Mission régionale d'autorité environnementale

**Avis de la Mission Régionale d'Autorité environnementale  
de Bourgogne-Franche-Comté  
sur les projets de parcs éoliens  
de « Massangis Sud » et « Massangis Nord »  
sur la commune de Massangis (89)**

n°BFC-2020-2789

Localisation des mâts du projet de parc éolien de Massangis (extrait du dossier d'étude d'impact)

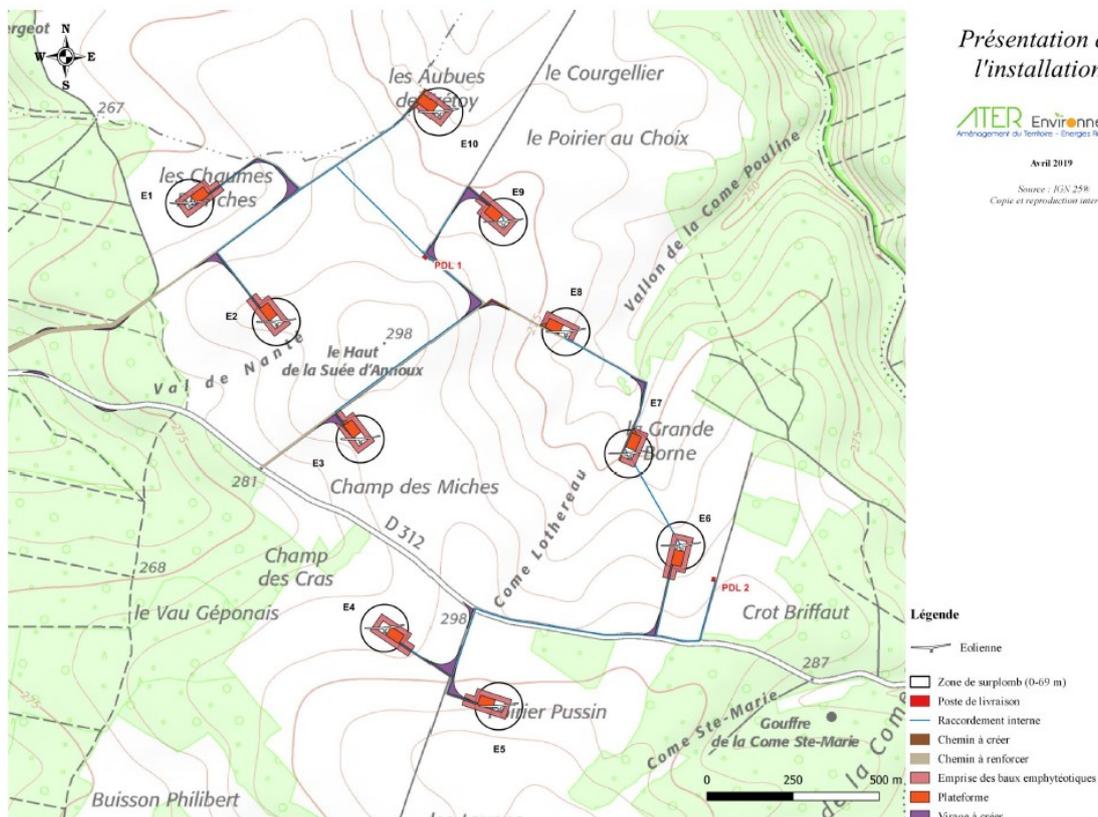
Les lisières forestières les plus proches se situent à 155 m d'une éolienne (E1). L'habitation la plus proche se situe à 736 m d'une éolienne (E10). Bien que la ZIP recoupe 2 périmètres de protection de captage éloignés (Source de Villiers Tournois et Source des Fautures), les implantations retenues sont localisées en dehors de ces périmètres.

La phase d'évitement n'apparaît pas suffisamment appliquée : le projet présente une majorité de mâts implantés à moins de 200 m des boisements. L'étude qualifie l'impact brut du projet sur les chiroptères de faible à modéré pour les éoliennes E1 et E6 pour le Grand Murin, la Pipistrelle commune, la Pipistrelle de Kuhl, la Pipistrelle de Nathusius et la Sérotine commune. Or, le projet présente 6 mâts sur 10 situés à moins de 200 m de lisières (mâts E1, E4, E5, E6, E7 et E8). Le calcul de l'écartement des pales à la canopée et/ou aux lisières est imprécis, la taille des boisements n'étant pas mentionnée dans le dossier. De plus les éléments arborés sont ceux qui concentrent la plus forte activité enregistrée lors des inventaires de l'étude d'impact. En l'absence d'une analyse de l'évolution locale de l'activité des chiroptères en fonction de l'éloignement des axes de vol aux lisières, le risque de collision ne peut être « faible » à proximité des boisements qui encerclent la ZIP. **La MRAe recommande de réévaluer le niveau d'impact induit sur les chiroptères pour les 6 éoliennes concernées et de mettre en œuvre les mesures d'évitement nécessaires pour garantir un impact résiduel faible ou nul.**

Le dossier indique que le projet ne nécessite a priori pas d'abattage ou de défrichage. Cette éventualité non écartée dans l'étude (notamment pour le chemin d'accès menant aux éoliennes E1 et E2) nécessiterait d'être explicitée.

Concernant le plan de bridage en faveur des chiroptères, le dossier ne conclut pas suffisamment sur le niveau de risque de mortalité accidentelle pour la faune volante. En effet, la démonstration que la mortalité résiduelle n'est pas de nature à remettre en cause le maintien des espèces dans un bon état de conservation est incomplète : les pourcentages d'activités globales évitées ne démontrent pas en eux-mêmes qu'ils suffisent à garantir une dynamique positive de toutes les populations localement présentes. De plus, du fait des insuffisances relevées dans les inventaires, l'impact du projet demeure difficile à évaluer sur les populations de chiroptères (présence d'habitats potentiels importants non prospectés, utilisés ou utilisables par les chiroptères, dont les boisements de feuillus et les cavités). Dans ces conditions, **la MRAe recommande de renforcer les mesures de bridage (période étendue du 15 avril au 15 octobre, bridage appliqué pour des températures supérieures ou égales à 10°C) sur les 6 éoliennes les plus proches des lisières (éoliennes E1 et E4 à E8).**

*Contexte éolien dans les différentes aires d'étude du projet (extrait du dossier d'étude d'impact)*

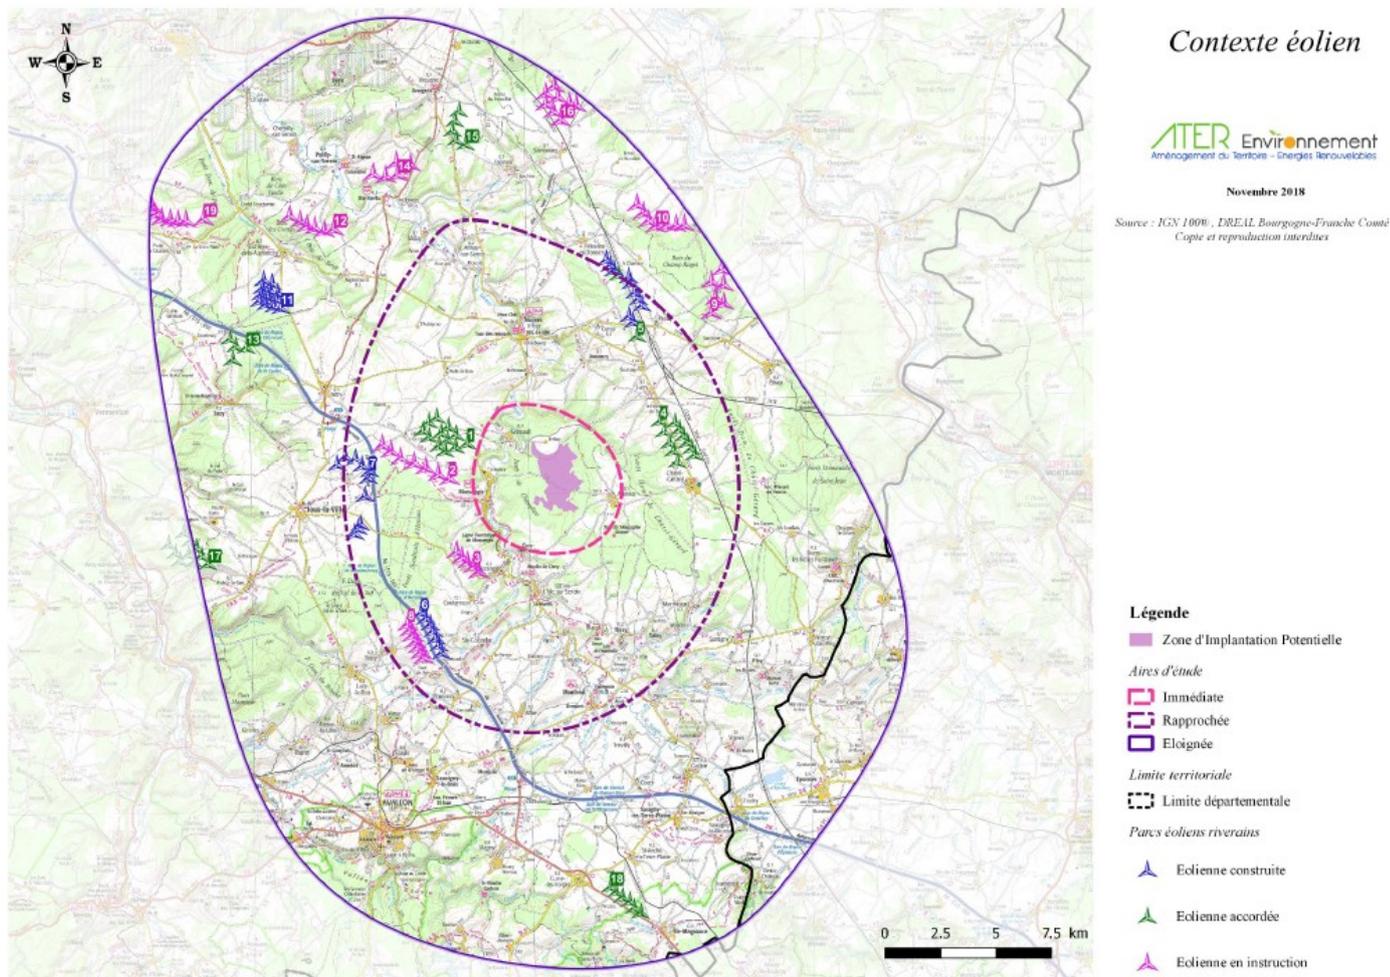
Il est regrettable, tant en matière de biodiversité que d'intégration paysagère, que ce développement de l'éolien se fasse de manière non coordonnée et sans vision à long terme, par simple succession juxtaposée de projets individuels.
